RENESAS TECHNICAL UPDATE

製品分類	MPU & MCU	発行番号	TN-SH7-A920A/J	Rev.	第1版
題名	SSCG機能に関する注意事項		情報分類	技術情報	
適用製品	下記参照	対象ロット等	関連資料	下記参照	
		全ロット

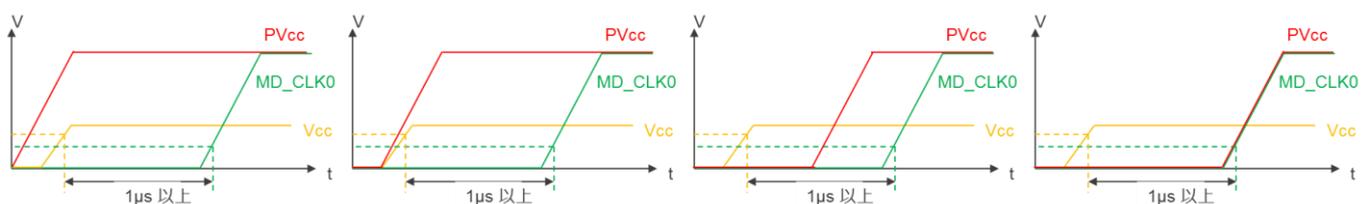
- Vcc の投入と MD_CLK0 端子のハイレベルへの変化タイミングに 1μs 以上の時間差を設けてください。(下図参照)

・ SH7268グループ、SH7269グループ
 ユーザーズマニュアルハードウェア編
 の電気的特性(DC特性)より
 Vcc (Min.) = 1.15V
 VT- = 0.5V

【4】該非判定フローチャート

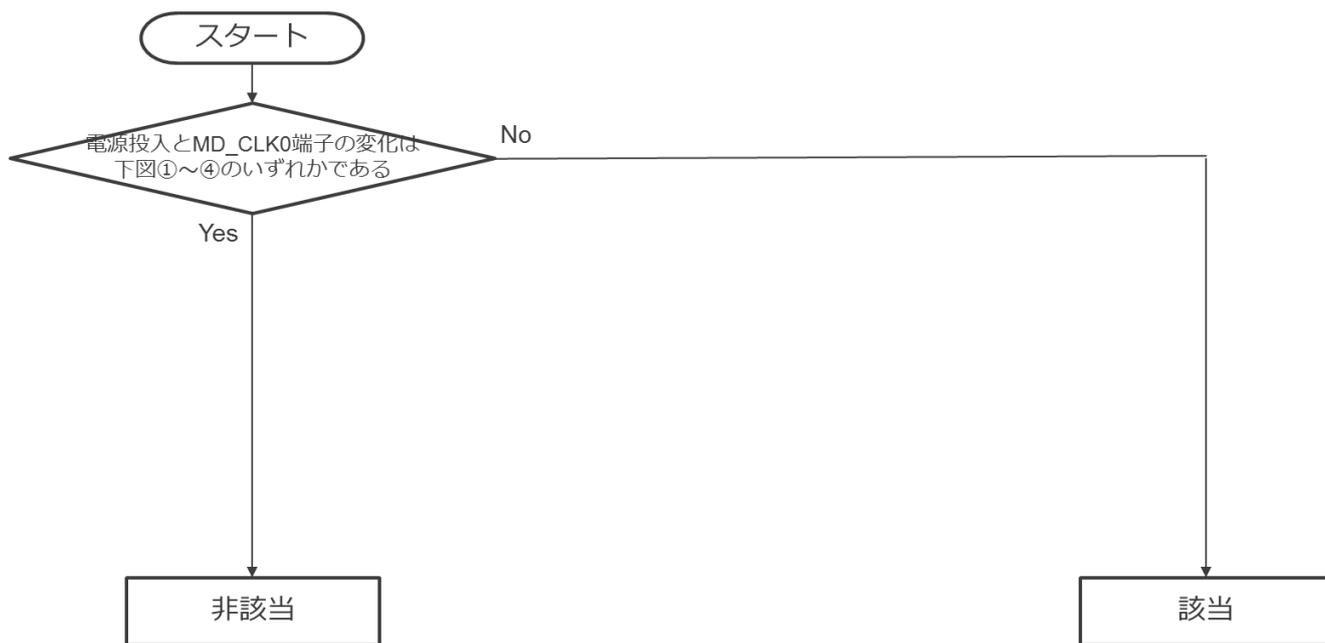
以下の条件に当てはまる場合（【4】該非判定フローチャートも参照願います）

【5】ソフトウェア回避フロー

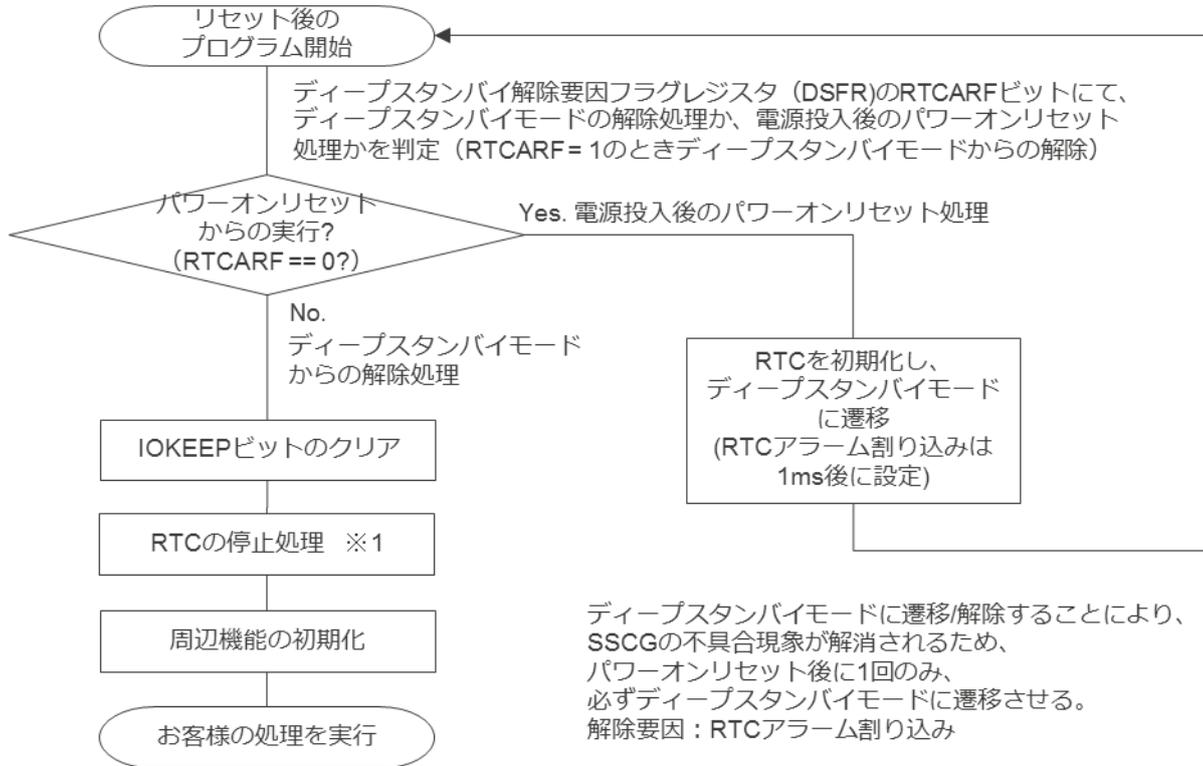
電源投入後に必ずディープスタンバイモードへの遷移、復帰を実行してからユーザープログラムを実行してください。

※注1：システムに応じて実施して下さい

RTC の動作クロックに EXTAL からの入力を選択する場合にのみ、1 秒カウント動作を行うための動作クロックの周波数を、レジスタ [周波数レジスタ H/L (RFRH/L)] により設定することが可能です。

この場合、下記の式にしたがって、RFRH/L の値を設定することで、1s より短い時間で RTC アラーム割り込みを発生させることができます。
